WOJEWÓDZKI SZPITAL SPECJALISTYCZNY NR 4 W BYTOMIU

DZP – 4/2023

WYJAŚNIENIA TREŚCI SWZ

Dotyczy: postępowania o udzielenie zamówienia publicznego prowadzonego w trybie przetargu nieograniczonego pn. Sukcesywna dostawa wyrobów medycznych

Pytanie nr 107 – Pakiet nr 18 poz. 1

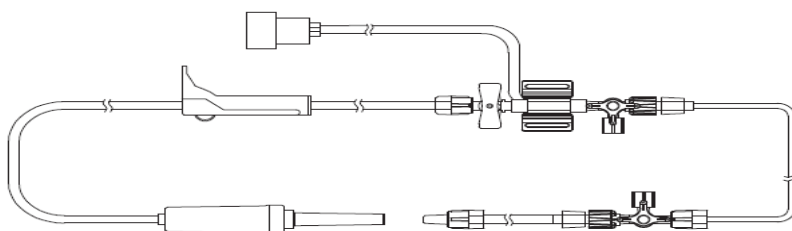
Która końcówka łączy przetwornik z kablem monitora w poz.1?

Odpowiedź: Końcówka Abbot.
